Oggetto: **[ID_VIP: 7886] Commissione Tecnica PNRR – PNIEC, Assemblea Plenaria n. 48 convocata in modalità telematica per il giorno 20 ottobre 2023 - h. 14.30, per discutere i punti al seguente:**

“1.4 ID 7886 - (Tipologia di opere: Eolico). Progetto di un impianto eolico composto da 10 aerogeneratori per una potenza pari a 60 MW, da ubicarsi nel territorio comunale di Salice Salentino (LE), Veglie (LE), con opere accessorie ricadenti anche nei territori di Avetrana (TA), San Pancrazio Salentino (BR) ed Erchie (BR). Proponente: Avetrana Energia S.r.l.;”

Conferma delle precedenti Osservazioni, aggiornamento e rinnovo della consequenziale istanza, relative alla procedura di Valutazione di Impatto Ambientale (VIA) del Progetto ID_VIP/ID_MATTM: 7886 della società Avetrana Energia S.r.l.

Distanza aerogeneratori (510 m) pari a 3 volte il diametro del rotore (170 m)

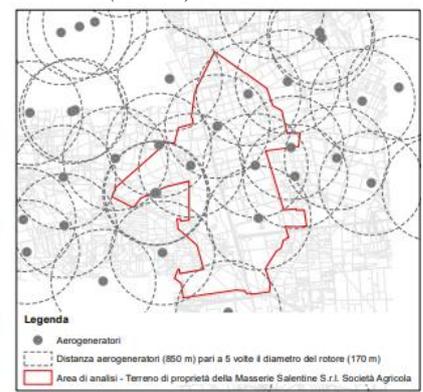
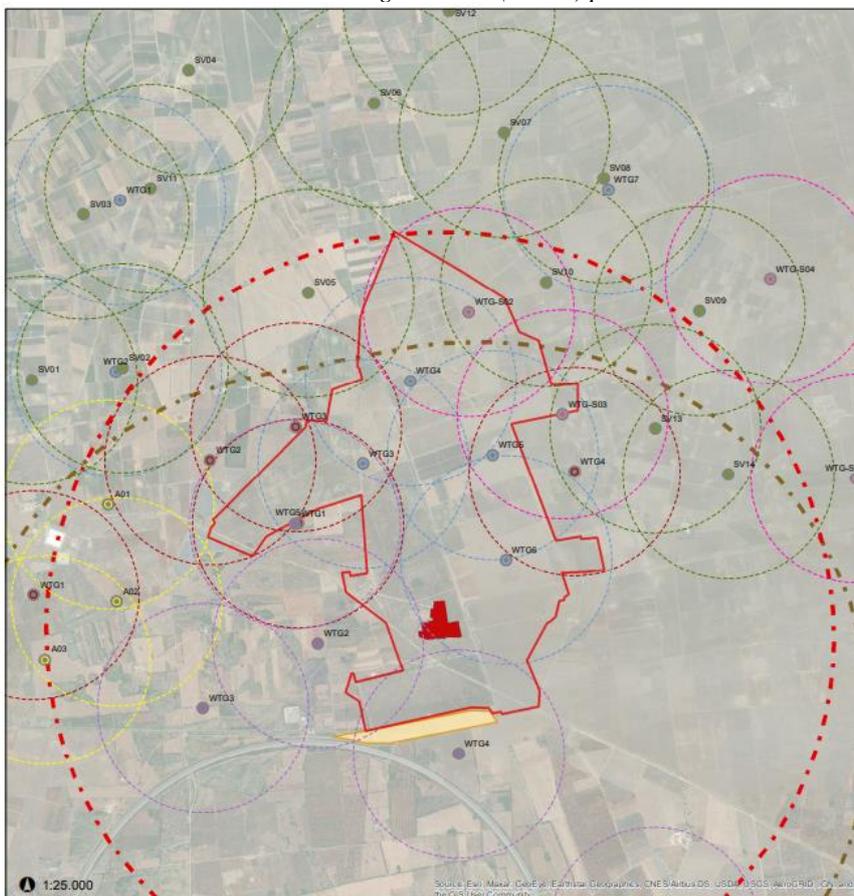
- **ad una distanza inferiore a 3 volte il diametro (510 metri)** (*cfr. cit. All. n. 3*);
 - **ad una distanza inferiore a meno di 5 volte il diametro (850 metri)** (*cfr. cit. All. n. 4*);

Distanze così contenute tra gli aerogeneratori dei sei (n. 6) impianti non solo risultano pericolose in termini di sicurezza, ma generano un fortissimo aggravio dell'impatto paesaggistico.

- Legenda**
- Aerogeneratori
 - - - Distanza aerogeneratori (1190 m) pari a 7 volte il diametro del rotore (170 m)
 - ▭ Area di analisi - Terreno di proprietà della Masserie Salentine S.r.l. Società Agricola

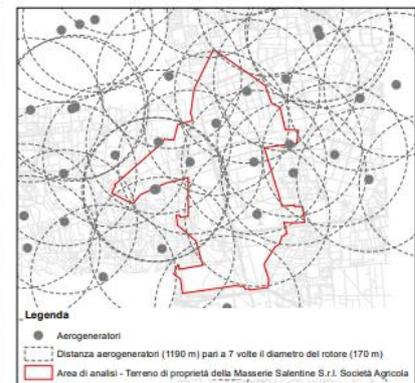
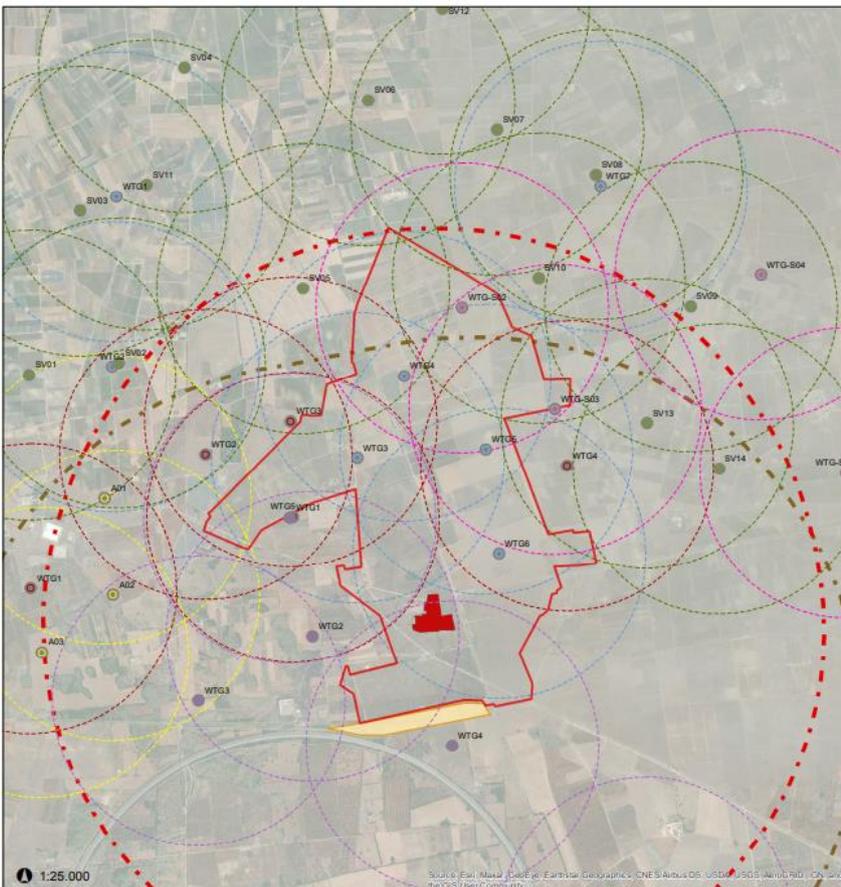
- **ad una distanza inferiore a 7 volte il diametro (1.190 metri)** (*cfr. cit. All. n. 6*); e
- e) **in due casi le aree spazzate dagli aerogeneratori sono sovrapposte, per cui gli aerogeneratori, se realizzati, si dovrebbero scontrare: gli aerogeneratori WTG1 (impianto AEI WIND PROJECT III S.r.l. (Cod. proc. 9335)) e WTG5 (impianto wpd Salentina S.r.l. (Cod. proc. 9795));**
